Typ: Kadett-D Ascona-B Manta-B Rekord-E	 EUROSERVICE 		Nr.: J - 106
	TECHNISCHE INFORMATION Adam Opel Aktiengesellschaft Rüsselsheim		TI-C-41
			Datum: 17.2.1981
			Blatt 1 von 1

Betrifft: Vergaser-Änderung

Fahrzeuge: Alle mit Varajet-II-Vergaser

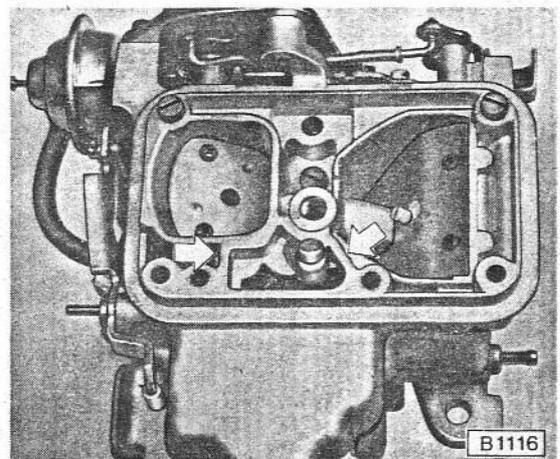
Bei allen Varajet-II-Vergasern wird produktionsseitig über der Schwimmerkammeröffnung - Schwimmerkammerbelüftung - ein Sieb angebracht.

Der Einsatz des Siebes erfolgte bei 13 S-Vergasern ab Fertigungsdatum "14 DO" (14. April 1980) und bei allen 2,0 Ltr.-Vergasern ab Fertigungsdatum "27 EO" (27. Mai 1980).

Dieses Sieb verhindert, daß Verbrennungsgase aus dem Ansaugkrümmer bzw. Lufttrichter in die Schwimmerkammer überschlagen und dadurch Teile wie Schwimmer, Teillastnadel mit Feder und Füllstück beschädigt werden.

Bei allen 13 S-Vergasern von Produktionsanlauf bis Fertigungsdatum ist anläßlich des nächsten Werkstattaufenthaltes das Sieb, Katalog-Nr. 8 29 786, nachträglich einzubauen. Das "Kundendienst"-Sieb deckt zusätzlich die Öffnung im Steg der Schwimmerkammerbelüftung mit ab.

Zum nachträglichen Einbau des Siebes ist der Luftfilter abzubauen und das Sieb mit beiden Vergaserdeckelschrauben zu befestigen - siehe Bild B 1117.

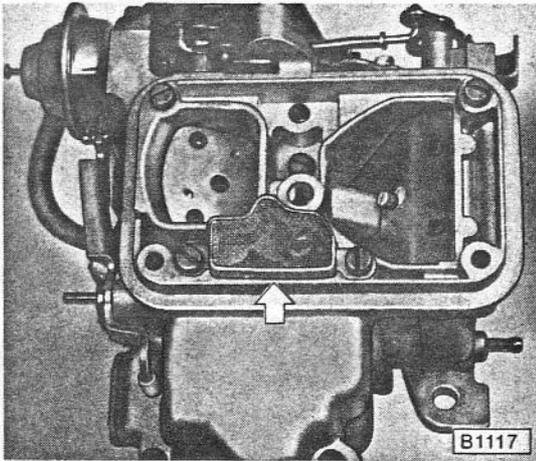
Mit Einsatz des Siebes ist auch der Vergaserdeckel im Bereich der Schwimmerkammeröffnung geändert. Der Steg ist durchgehend gegossen (Pfeile).
